Oversigt over indkomne hørings svar

Sagsnr. 23/7951

Hørings svar vedrørende opførelse af Multiarena ved Svendborg Idrætscenter

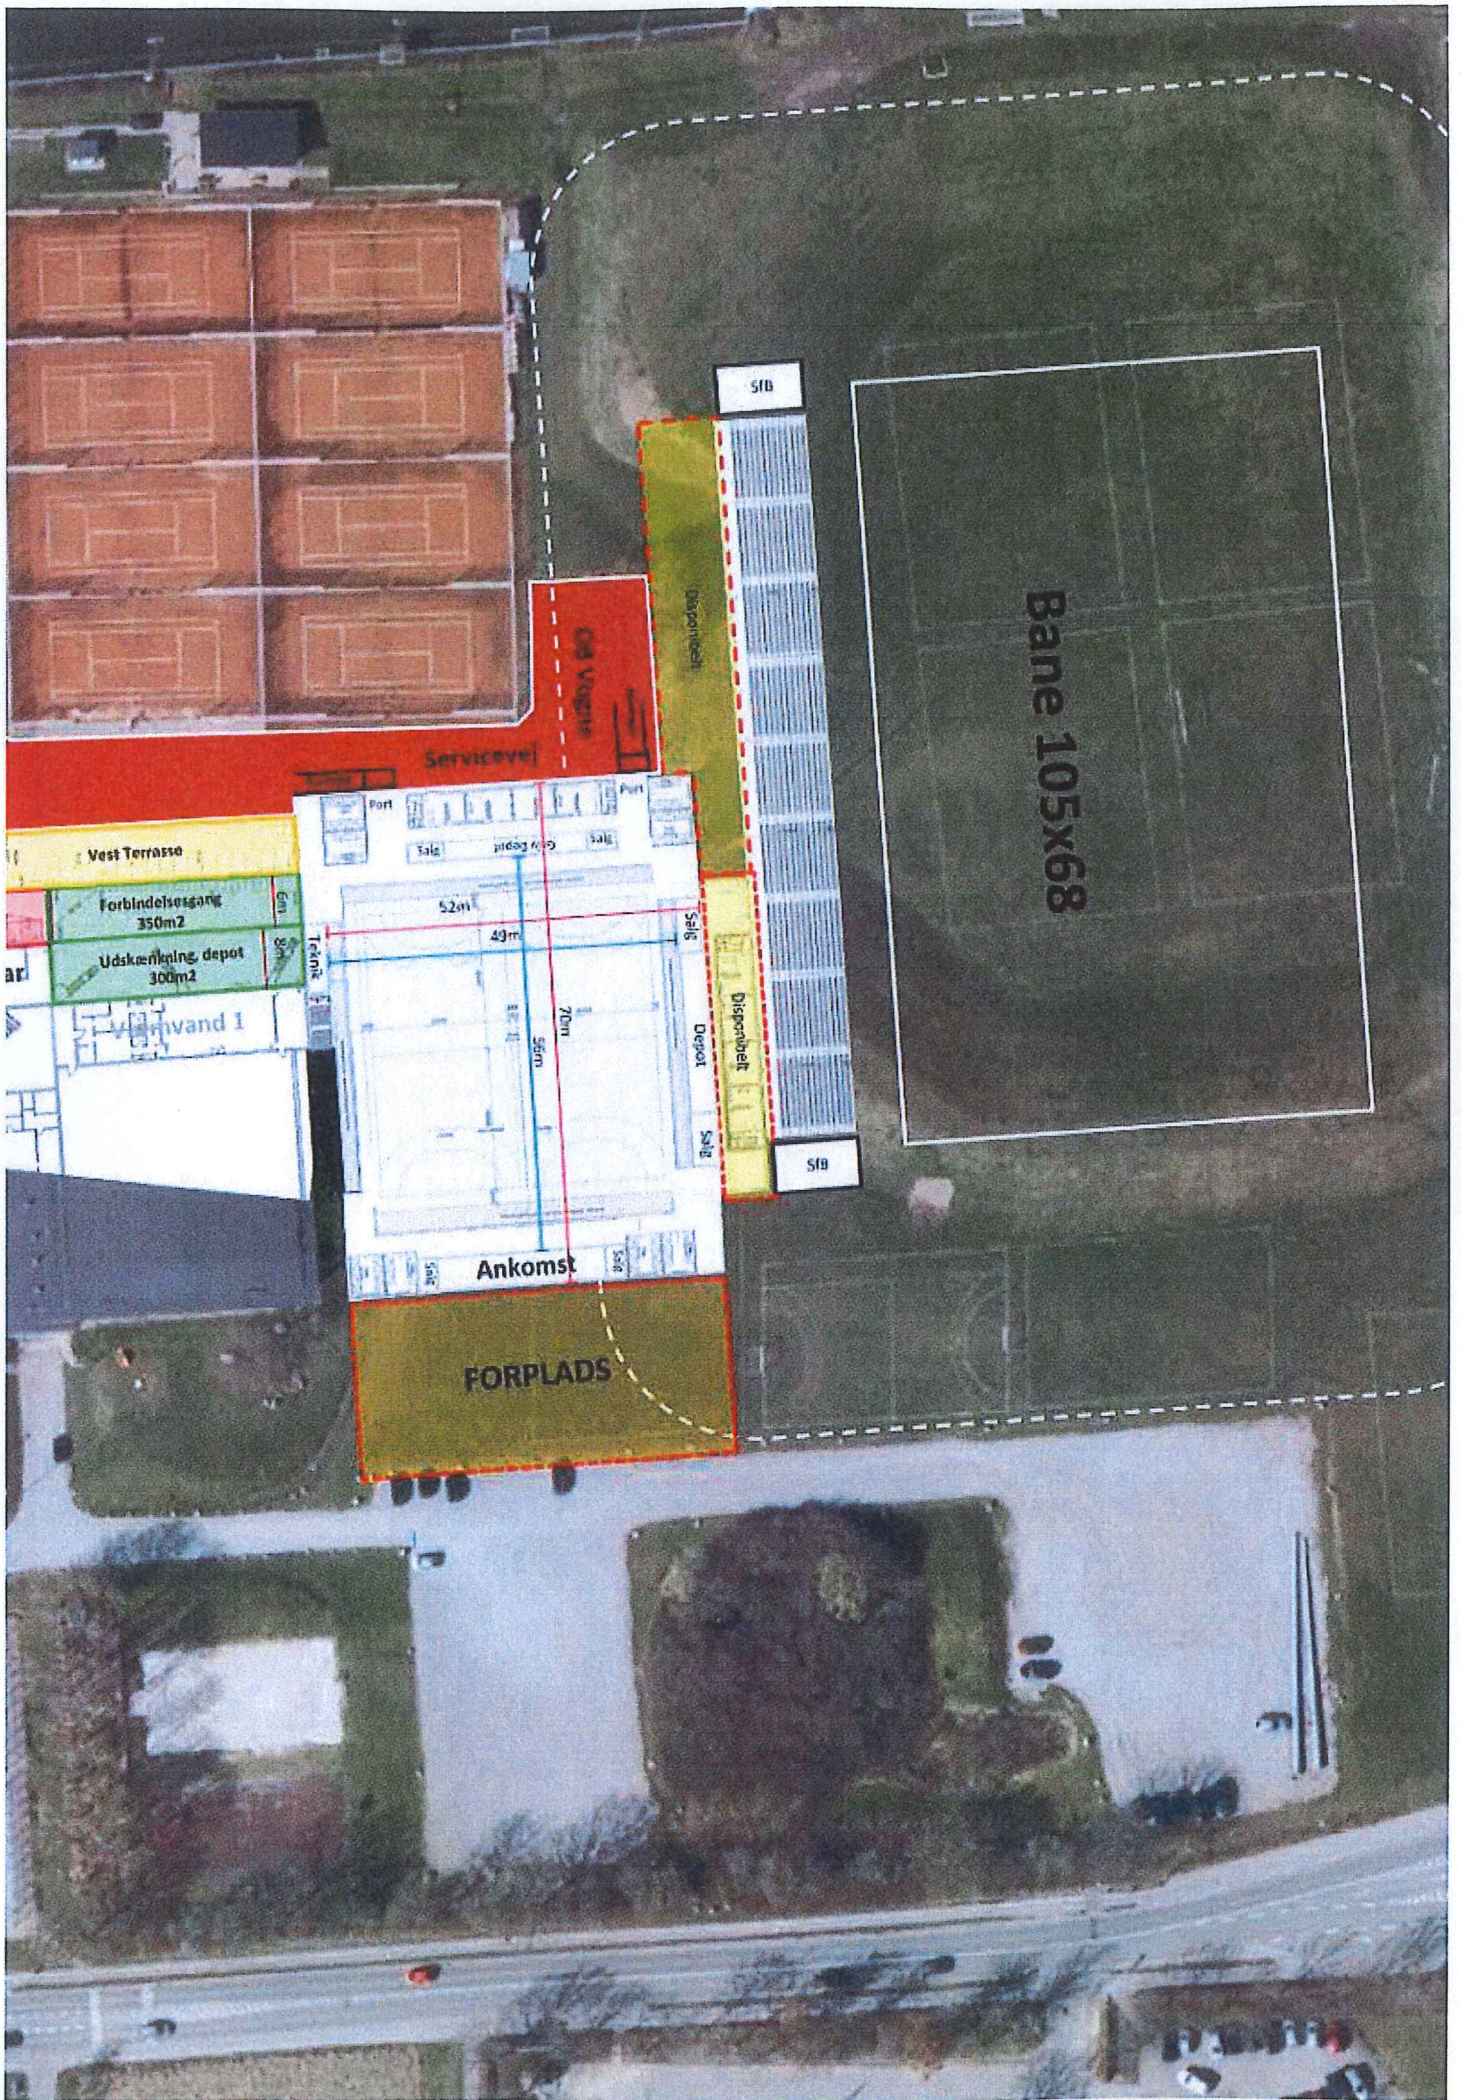
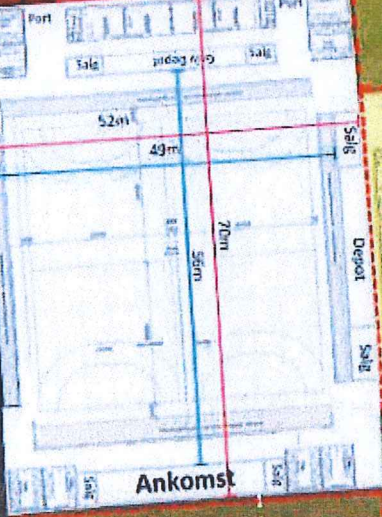
Vores forslag kan ses i den vedlagte tegning, hvor vi har forsøgt at vise vores ideer. Vi ser mange fordele ved denne nye placering, og det vil løfte hele projektet, så det kan blive en rigtig succes, som vi alle kan være glade for og stolte af. Med vores forslag får vi skabt mere luft omkring Arenaen, som er helt essentielt for at kunne lykkes med så store arrangementer, hvilket der jo bliver plads til. Cafeen får gode udvidelsesmuligheder i det grønne område tættest på Svømmeland, og der bliver skabt et nyt vestvendt rum i stueplan med udsigt over tennisbanerne til cafégæster og trafik mellem Arenaen og de andre faciliteter i SIC. På 1. salen bliver der mulighed for et stort VIP lokale (det røde område) mere ved siden af Bølgen.

I vores forslag har vi ud over cafeudvidelse indarbejdet følgende forbedringer:

- Større VIP faciliteter ved siden af Bølgen
- Flere tilskuere på den ene langside til fordel for kampe, gymnastikopvisninger og koncerter mm
- Mulighed for større gulvareal ved at lave de nederste tribuner i enderne til teleskop.
- Bedre mulighed for arrangementer i Arenaen og i de øvrige faciliteter i SIC samtidig. **Meget vigtigt**
- Skybokse på den ene langside (med de lave tribuner). De vender også mod L 94/22
- Flere tilskuere på siderne og færre i enderne bag målene.
- Forberedt til et evt. kommende stadion på L 94/22 pladsen
- Bevarelsen af SK kontorer på 1. sal
- Bibeholde Idrætshallens depot
- Flere muligheder for salgsboder

Bilag 2 Permanent opvisningsarena, udviklingsplan Svendborg vest

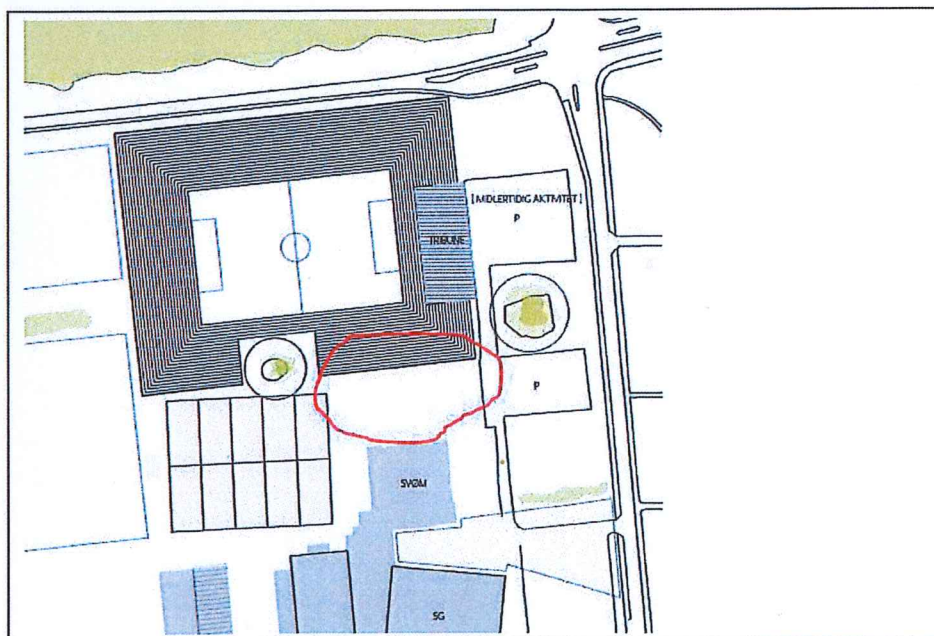
- 1) Placering af en Multiarena kan med store fordele forankres umiddelbart syd for Permanent Opvisningsarena med stærke synergier mellem Arena og Stadion (Opvisningsarena) iht. Udviklingsplan Svendborg Vest.

Bilag 6 Alternativ placering af en Multiarena Nord for SIC

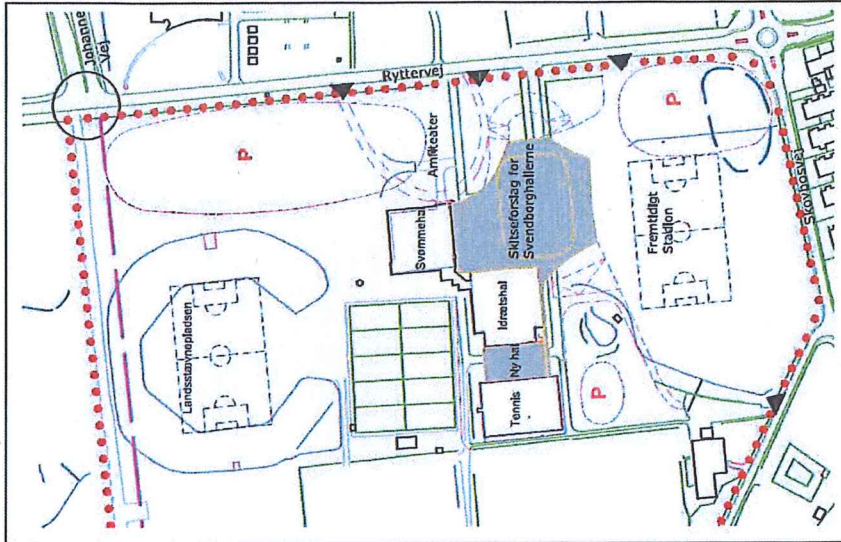
Idet vi er bekendt med, at der foreligger et forslag til en alternativ placering af en Multiarena nord for idrætscenteret, som sikrer de nødvendige fordelings- og adgangsveje samt brand og serviceveje i og omkring SIC, så anmodes kommunaldirektøren om at drøfte denne løsning med idrætscenterets brugere og investorgruppen, så at der opnås en løsning til glæde for alle.

Bilag 7 Fremtidigt stadion og baner, Lokal plan 512

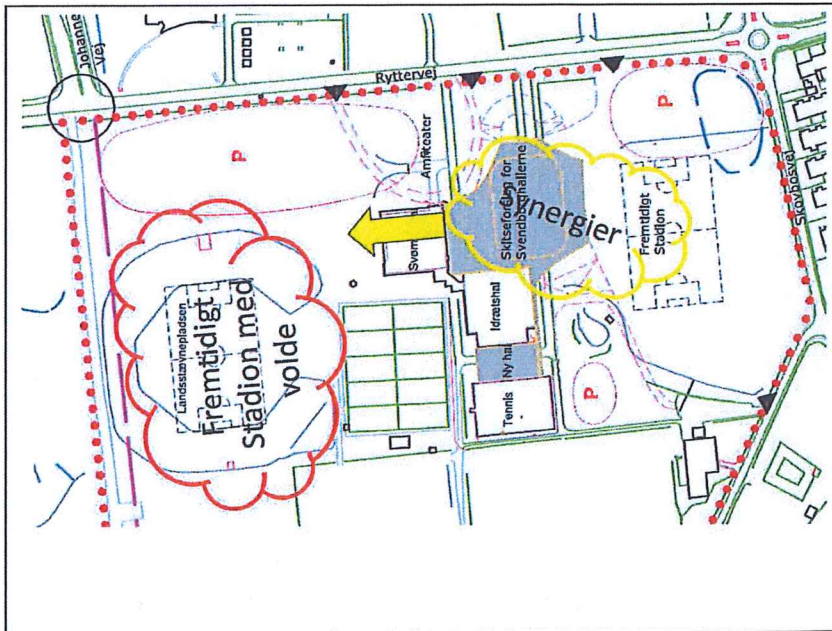
2) Forslag til placering af erstatningsbaner på Landsstævnepladsen er i strid med intensionerne for landsstævnepladsen i Lokalplan 512 og Udviklingsplan Svendborg Vest.

Det fremgår af lokal plan 512, at der skal være et fremtidigt stadion ved Svendborg Idrætscenter og at der skal være fodboldbaner ved Landsstævnepladsen. *Det skal præciseres at SfB i dag anvender en mindre 11 mandsbane på Landsstævnepladsen samt flere 5- og 8-mandsbaner i og omkring Landsstævnepladsen.* Det fremgår desuden af lokalplanen at *"Lokalplanen muliggør ... etableringen af yderligere halbebyggelse vest og nord for Svendborg Idrætscenter med tilknytning til hovedbygningen samt ny klubhusbebyggelse".*
